2021年2月24日
京大 KUCA ヒアリング資料

京都大学臨界実験装置（KUCA）設置変更承認申請、
及び原子炉施設保安規定変更承認申請
について

京都大学複合原子力科学研究所

保安規定の審査基準と原子炉施設保安規定変更比較表（該当箇所のみを記載、変更箇所は下線部）、

別図第1 保安活動及び品質マネジメントシステムに係る組織

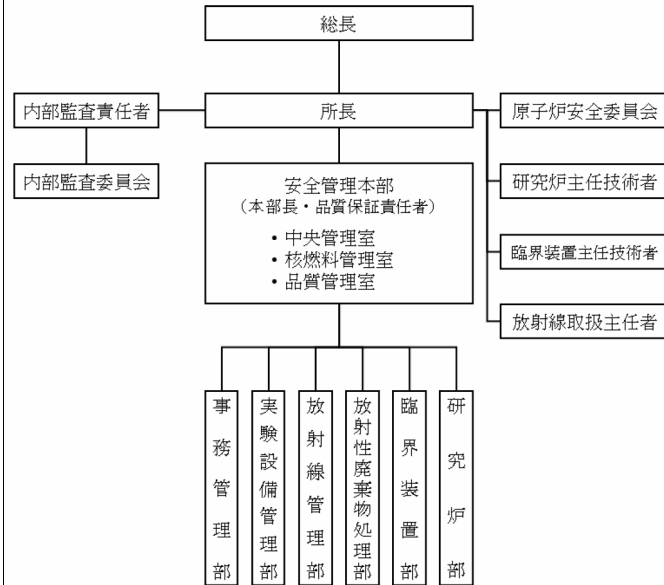
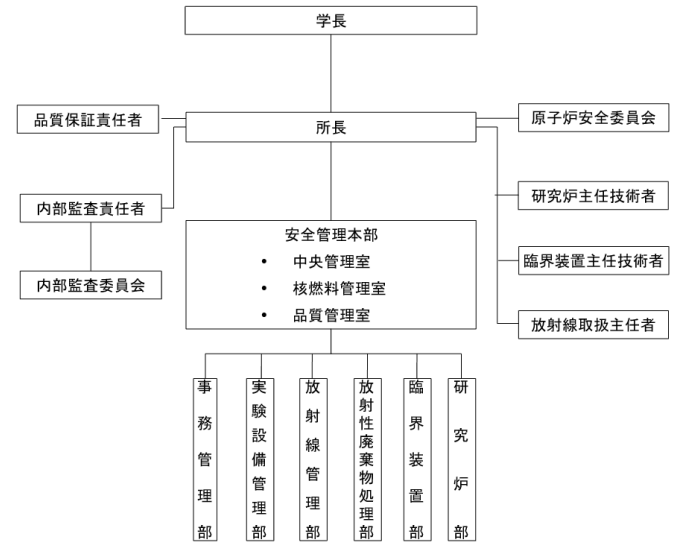
別図第1 保安活動及び品質保証に係る組織

記載の適正化
